## 旧ベッド用グリップ（旧名称：介助バー）のスイング部の隙間についての注意喚起

2009年7月1日

株式会社プラッツ  
品質管理部長 宮崎孝憲

旧タイプのベッド用グリップ

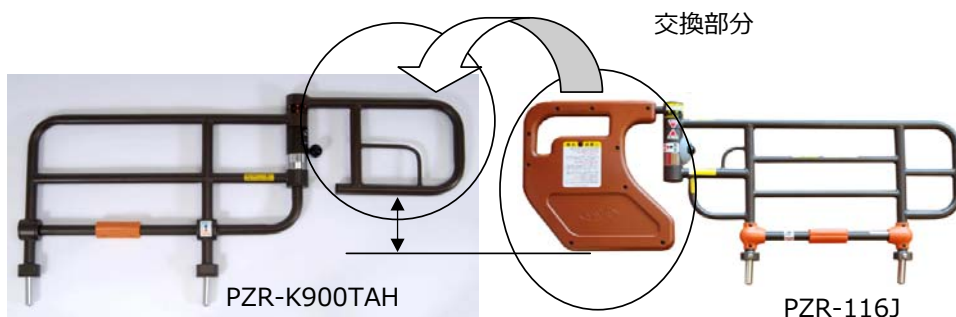
2007年10月まで販売しておりました、旧ベッド用グリップ（PZR-K900シリーズ）とミオレットシリーズ、アルティレットシリーズと組み合わせた場合、スイング部とマットの間に写真の様には足が入る空間があり、状況により、抜けにくくなり、長時間放置すると大腿部やつま先に内出血を起こす可能性がありますのでご注意ください。

現在、対象機種は下記写真の様にロックしやすく、解除もしやすいというメリットもあります。旧タイプに慣れている方にスイング部の交換をすると「ロック・解除しづらい」という状況も想定され、夜中のトイレなど急いでいる場合、ロック忘れによる転倒も想定されます。よって、利用者の身体状況などを良く御考慮の上、交換の決定をお願いします。

旧タイプでは足が入るのでロックしやすい。

新型タイプでは足が入らずロックしづらい。

これに対して、スイング部のみを新型のベッド用グリップ PZR-116Jの物と交換することは可能です。ご要望ありましたら、弊社アフターサービスまでご依頼下さい。尚、内部構造が複雑なため、作業は全て弊社にて行います。費用：1万円（往復送料込み）開始時期：2009年8月21日から問い合わせ先：品質管理部 092-915-3003 作業日数：通常2-3日、混み具合により変わりますので事前にお問い合わせ下さい。
